**Forum mondial de l'harmonisation  
des Règlements concernant les véhicules**

Règlement ONU n° 100 (Véhicules électriques)

**Proposition de série 04 d'amendements au Règlement ONU  
n° 100 (Véhicules électriques)\*****Communication de l'expert de la Fédération de Russie**

Figure 3

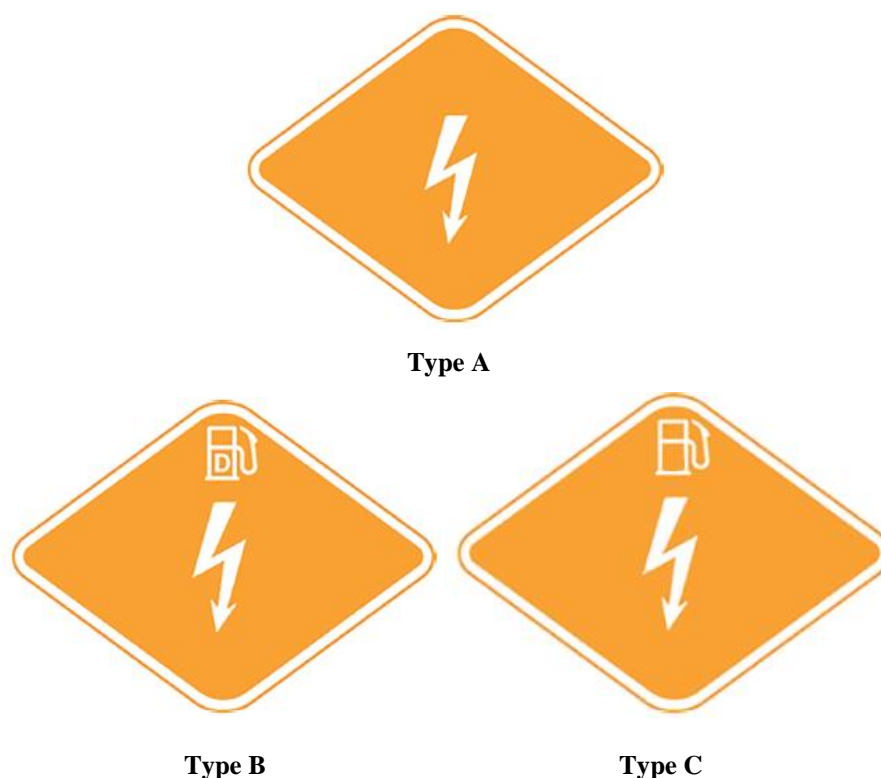
La zone centrale indique la source d'énergie première.

La zone supérieure indique la source d'énergie secondaire.

Le placement et les symboles doivent être conformes à la norme ISO 17840-4:2018.

Les couleurs et les dimensions de l'étiquette doivent être conformes aux prescriptions suivantes :

Couleurs :

Fond : orange, code RVB 255, 165, 0

Bordure : blanc ou blanc réfléchissant

Lettres : blanc ou blanc réfléchissant

Les dimensions de l'étiquette doivent correspondre à celles indiquées dans le tableau 1.

La valeur H (hauteur) doit être de 50 mm pour les véhicules des catégories M<sub>1</sub> et N<sub>1</sub> ou de 120 à 150 mm pour les véhicules des catégories M<sub>2</sub> et M<sub>3</sub> ainsi que N<sub>2</sub> et N<sub>3</sub>.

Disposition de l'étiquette sur les véhicules de catégorie M<sub>1</sub>

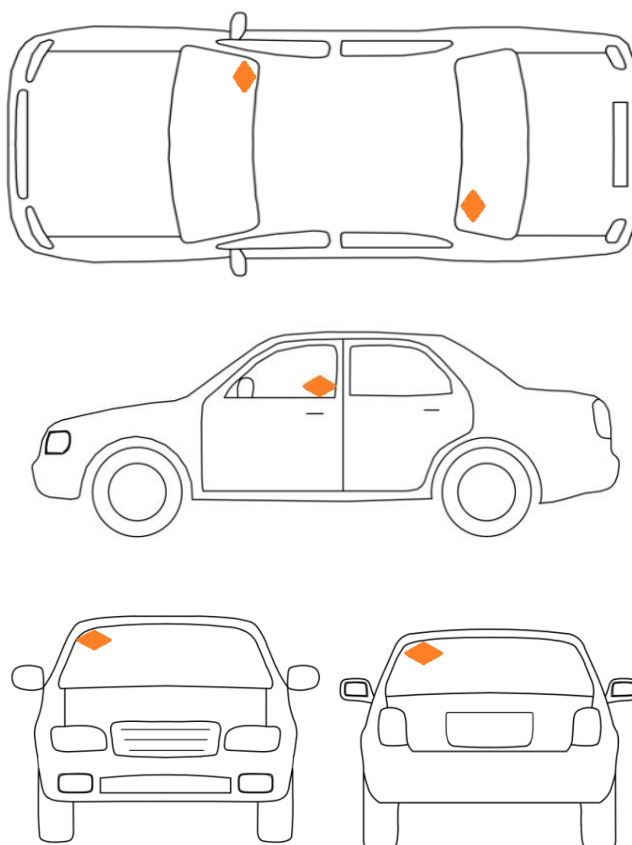
L'étiquette d'identification pour les véhicules de catégories M<sub>1</sub> et N<sub>1</sub> doit être apposée sur les quatre côtés (fig. 4 et 6) :

- a) À l'avant : dans le coin supérieur du pare-brise du côté passager ;
- b) À droite et à gauche : dans le coin inférieur de la fenêtre latérale, près du pied milieu du véhicule ;
- c) À l'arrière : dans le coin supérieur de la lunette arrière du côté conducteur. En l'absence de lunette arrière, sur la partie arrière de la carrosserie du côté conducteur ;

Figure 5  
Disposition de l'étiquette sur les véhicules de catégorie M<sub>1</sub> et M<sub>3</sub>

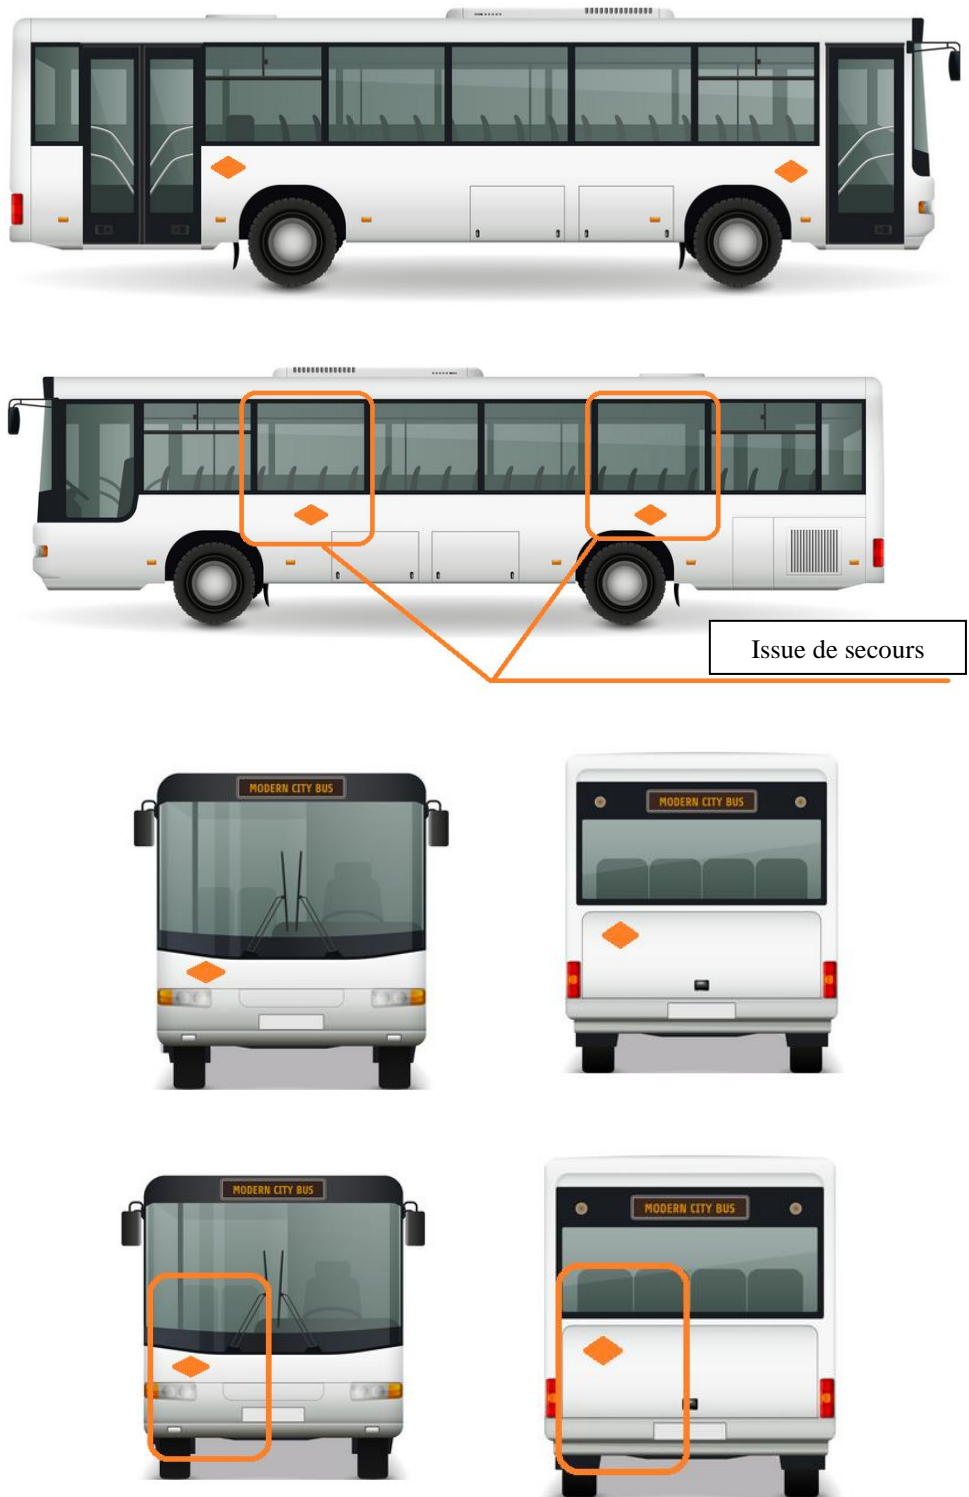
L'étiquette d'identification pour les véhicules des catégories M<sub>2</sub> et M<sub>3</sub> doit être apposée sur les quatre côtés et, éventuellement, sur le toit (fig. 5) :

- d) À l'avant : du côté des portes de l'habitacle, sur le pare-brise ou sur la carrosserie (l'étiquette doit se détacher nettement du fond) ;
- e) À l'arrière : du côté conducteur, sur la lunette arrière ou sur la carrosserie (l'étiquette doit se détacher nettement du fond) ;

- f) À droite et à gauche : sur la surface extérieure des portes du côté droit (lorsque la conduite est à gauche) ou du côté gauche (lorsque la conduite est à droite) ainsi que sur le côté opposé, près des issues de secours. L'étiquette doit être placée de manière à être visible lorsque les portes sont ouvertes (par exemple, si la porte de l'habitacle s'ouvre vers l'intérieur, l'étiquette doit être placée sur la carrosserie à proximité de la porte, et si la porte s'ouvre en coulissant vers l'extérieur, l'étiquette doit être placée sur la partie extérieure de la porte) ;

- g) En haut : sur le toit à côté de l'issue de secours.

Figure 7  
Disposition de l'étiquette sur les véhicules de catégorie N<sub>2</sub>

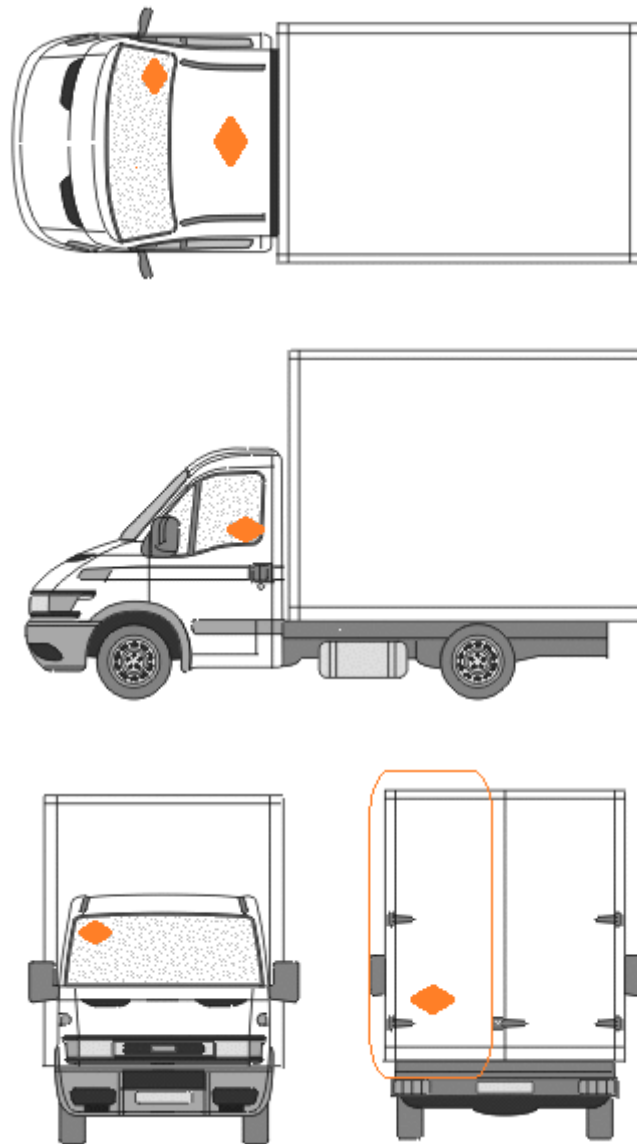
L'étiquette d'identification pour les véhicules de catégorie N<sub>2</sub> doit être apposée sur les quatre côtés et, éventuellement, sur le toit (fig. 7) :

- h) À l'avant : dans le coin supérieur du pare-brise du côté passager ;
- i) À droite et à gauche : dans le coin inférieur de la fenêtre latérale, près du pied milieu du véhicule ;
- j) À l'arrière : dans le coin supérieur de la lunette arrière du côté conducteur. En l'absence de lunette arrière, sur la partie arrière du véhicule, du côté conducteur.

Figure 8  
Disposition de l'étiquette sur les véhicules de catégorie N<sub>3</sub>

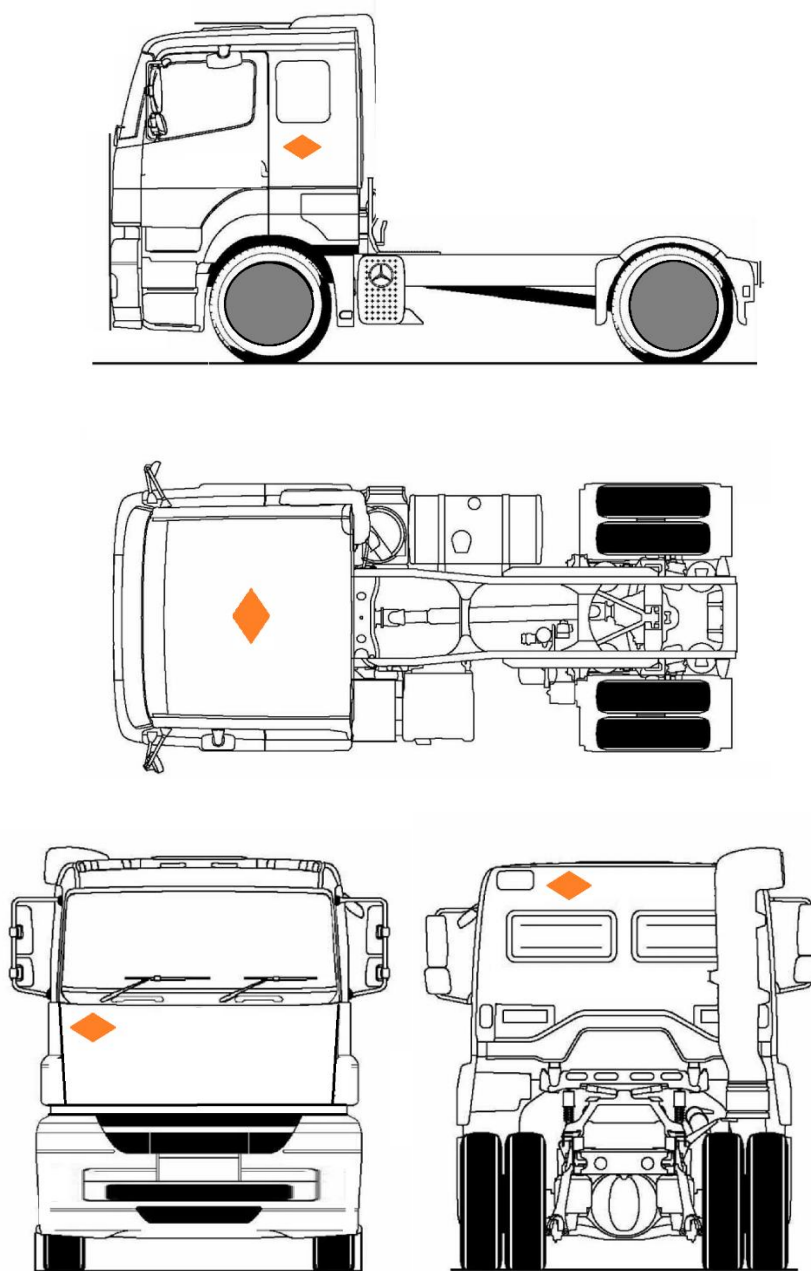
L'étiquette d'identification pour les véhicules de catégorie N<sub>3</sub> doit être apposée sur les quatre côtés et, éventuellement, sur le toit (fig. 8) :

- k) À l'avant : du côté passager, sur le pare-brise ou la carrosserie (l'étiquette doit se détacher nettement du fond) ;
- l) À droite et à gauche : sur la surface extérieure des portières ;
- m) À l'arrière : dans le coin supérieur de la lunette arrière du côté conducteur. En l'absence de lunette arrière, sur la partie arrière de la carrosserie, du côté conducteur ;
- n) Sur le toit à côté de l'issue de secours.
